Evaluatie plof
23 maart 2022
Middensluis
Terneuzen

Rapport Nieuwe Sluis Terneuzen

22 september 2022

NSTTM-858093657-188

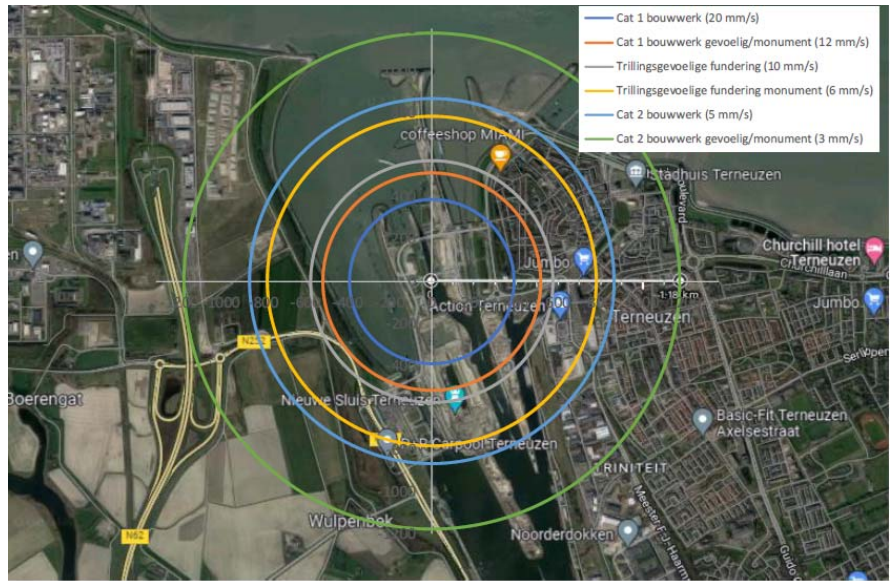
Echter had aan de hand van de SBR-A richtlijn ook een andere keuze gemaakt kunnen worden die beter aansluit bij de type trilling en bouwkundige staat voor de woningen in Terneuzen:

Voor de combiwand en groutankers worden deeltjessnelheid grenswaarden gebruikt die gelden voor buisleidingen. Dit is niet correct. De grenswaarden van 5 en 20 mm/s die gehanteerd zijn voor woningen en "omliggende structuren" zijn incompleet; voor monumenten en trillingsgevoelige bouwwerken geldt namelijk een partiële veiligheidsfactor van 1.7, die deze grenswaarden verlaagd naar 3 en 12 mm/s. Met deze veiligheidsfactor is geen rekening gehouden.

- Cat 1 (gewapend beton of hout)
 - Geen monument, niet gevoelig: 20 mm/s
 - Monument, gevoelig: 12 mm/s
- Cat 2 (metselwerk of brosse steenachtige materialen)
 - Geen monument, niet gevoelig: 5 mm/s
 - Monument, gevoelig: 3 mm/s
- Fundering
 - Geen monument: 10 mm/s
 - Monument: 6 mm/s
